Nota van zienswijzen

Bestemmingsplan Veldmaarschalk Montgomeryweg 3, Soesterberg

Gemeente Soest
Afdeling Ruimte

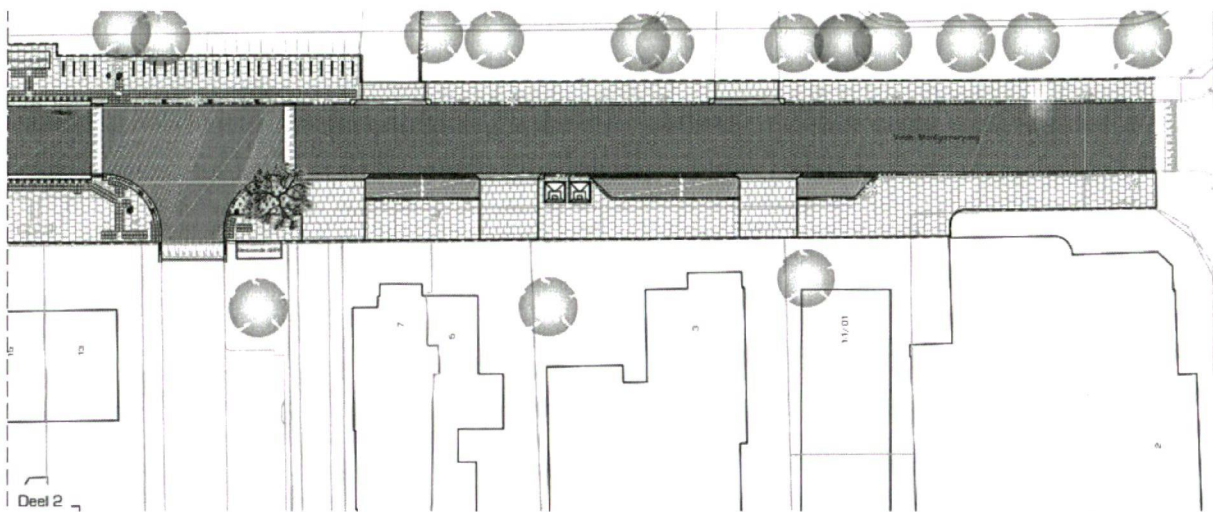
Zoals bekend is de parkeergelegenheid langs de Montgomeryweg beperkt. Momenteel is er aan de Veldmaarschalk Montgomeryweg ter hoogte van de woningen aan nummers 1, 3, 5 en 7 ruimte voor maximaal 5 voertuigen. Daarnaast is een herinrichting voorzien zoals vastgelegd in het beleidsplan 'Herinrichting hoofdwegen Soesterberg' waarbij de installatie van vuilcontainers is voorzien als gevolg waarvan de openbare parkeervoorziening verder wordt beperkt (zie figuur 3). De aanname dat er in de huidige situatie reeds 6 parkeerplaatsen ten behoeve van het perceel Veldm.

Montgomeryweg 3 in de openbare ruimte worden opgevangen, is mijns inziens slechts een theoretische benadering en nadrukkelijk niet gebaseerd op de feitelijke situatie.

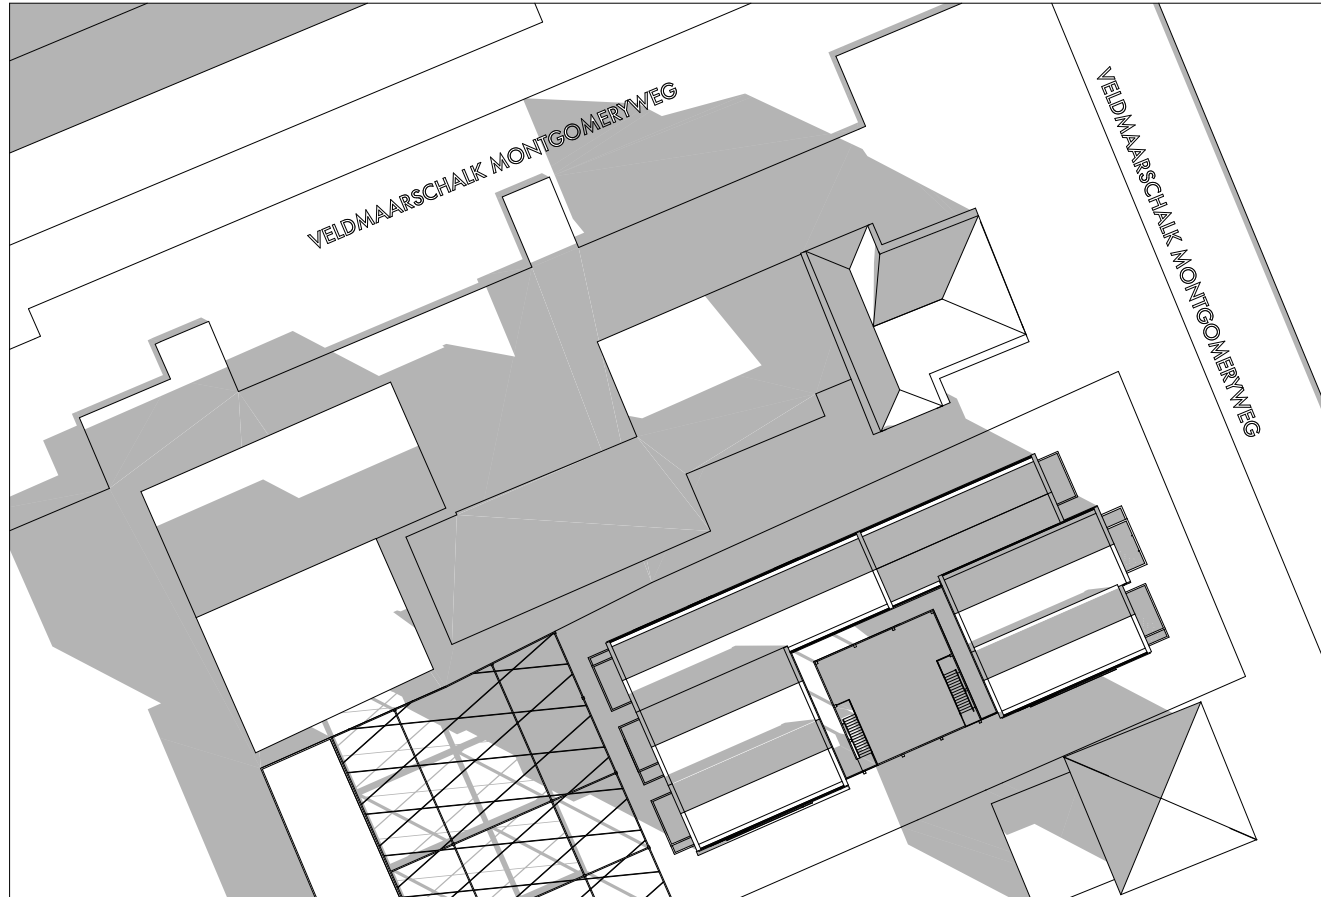
Overlast van auto's die vlak langs ons huis en keukenraam van/naar de parkeerplaatsen achter de geplande nieuwe bebouwing rijden, over een rijbaan van 30 meter lang en slechts 3 meter breed

Een complex van 3 verdiepingen en 17 appartementen dat op een klein stukje grond wordt gebouwd waar nu één pand staat, past niet in het straatbeeld en niet bij het dorpse karakter van Soesterberg. Zoveel mensen op een zeer beperkte oppervlakte zal zeker leiden tot overlast voor ons en de nabije omgeving.
